重要なお知らせ（無償点検改修）発電機始動不良・ガス漏れ懸念の件

三菱重工エンジンシステム株式会社

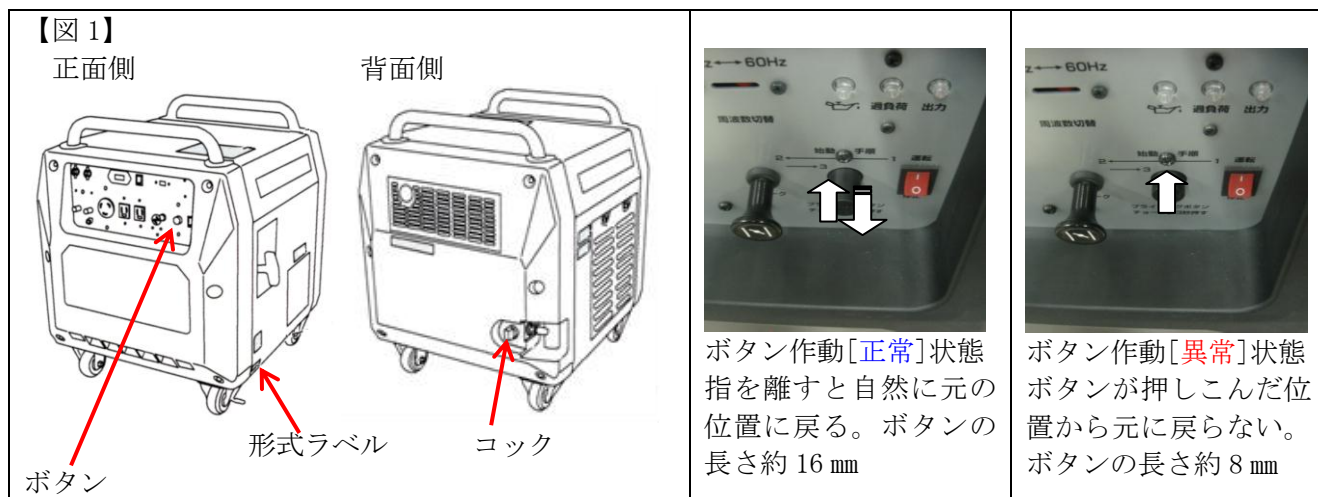
始動用プライミングボタン(※ 以下ボタン)の作動が悪く、ガスが流れたままとなり漏れる可能性が判明しました。この場合、ボタンが押し込まれたまま元の位置に戻らず（下記ボタン作動**異常**状態）、始動不良となります。外気温が低い時当該ボタンの収縮により発生の可能性があります。

※ボタンの機能： LP ガス用レギュレータには、エンジン停止時、自動的にガスの通路を遮断する安全弁の機能(バキュームロック)があります。エンジン始動時にボタンで安全弁を一時的に解除し、エンジン側にガスを供給します。

ボタンが戻らない場合はすぐにご使用（始動）をやめ、発電機のコック及びLP ガスボンベのバルブを閉めてください。コック・バルブを閉めればガスが止まります。また、ガスの臭いがする場合も同様にコック・バルブを閉めてください。ボタンが戻らない場合、始動ができません。ご購入の販売店にご相談頂くか、下記4項に記載のお問合せ窓口までご連絡をお願いします。

2. 対象形式及び号機（形式ラベルの位置は【図1】参照）

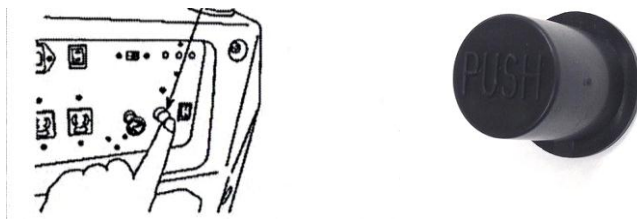
(2) 改良内容：ボタンを対策品（内径寸法を増大したもの）に交換します。

(3) 対策品を適用した製造番号（弊社生産 平成27年2月以降）

対策実施の製造番号
000632以降～

3. 識別方法（対策実施済み品）

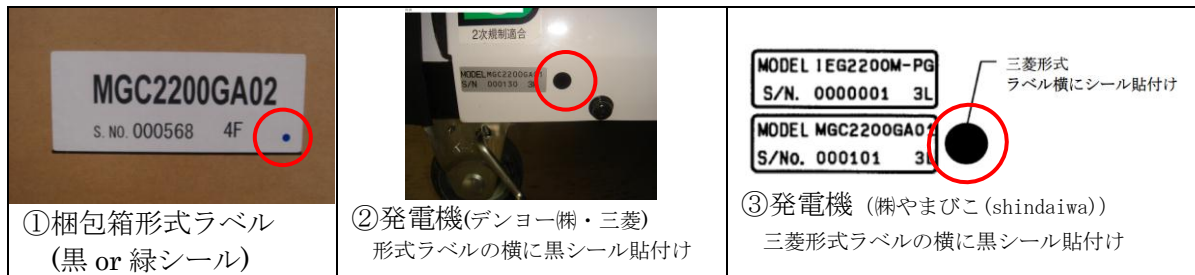
2.項の対象号機であってもこの赤丸箇所にシールが貼られているものは対策済みであり  
点検や部品交換の必要はありません。シールの無いものが改修対象です。
